**AVIS RELATIF À LA PROTECTION
CONTRE LES EVENTUELS EFFETS NOCIFS ET NUISANCES
PROVOQUÉS PAR LES RAYONNEMENTS NON IONISANTS
GÉNÉRÉS PAR DES ANTENNES ÉMETTRICES STATIONNAIRES**

Commune : FLEMALLE - Exploitant : TELENET GROUP

Référence exploitant : LG2420A

Rapport n° 580 / 2025

Figure 2 : Vue en plan des installations d'antennes dans un rayon de 300 mètres autour de l'installation faisant l'objet de la demande d'avis

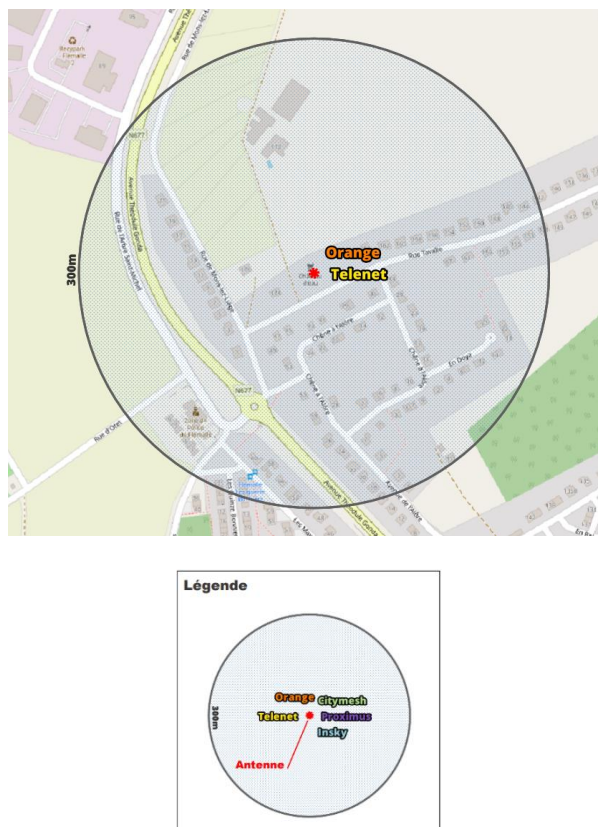
- il y a au plus 4 installations d'antennes émettrices stationnaires présentes dans la zone d'évaluation de 300 mètres de rayon représentée dans la figure 2, y inclus l'installation référencée dans le paragraphe 2 : la limite cumulative définie à l'article 4, §2 du décret est nécessairement respectée dans les lieux de séjour à l'intérieur de la zone d'évaluation de 300 mètres de rayon ;

- b) il y a exactement 5 installations d'antennes émettrices stationnaires présentes dans la zone d'évaluation de 300 mètres de rayon représentée dans la figure 2, y inclus l'installation référencée dans le paragraphe 2 et il existe, pour 3 ou 4 de ces installations, un avis attestant le respect de la limite abrogée de 3 V/m : la limite cumulative définie à l'article 4, §2 du décret est nécessairement respectée dans les lieux de séjour à l'intérieur de la zone d'évaluation de 300 mètres de rayon ;

- c) dans tous les autres cas, il a été vérifié que la limite cumulative définie à l'article 4, §2 du décret n'est pas dépassée dans les lieux de séjour sur base du nombre d'installations localisées dans la zone d'évaluation de 300 mètres de rayon représentée dans la figure 2, de leur localisation ainsi que des données inscrites dans la figure 1 et au paragraphe 4 du présent avis et dans les avis attestant le respect de la limite par installation ou de la limite abrogée de 3 V/m relatifs aux autres installations reprises dans la figure 2.

Compte tenu des considérations ci-dessus, il apparaît que l'intensité du rayonnement électromagnétique généré, dans les lieux de séjour situés dans un rayon de 300 mètres autour de l'installation référencée dans le paragraphe 2, par l'ensemble des antennes émettrices stationnaires de l'ensemble des exploitants du même site d'antennes émettrices stationnaires respecte la limite fixée à l'article 4, § 2 du décret.
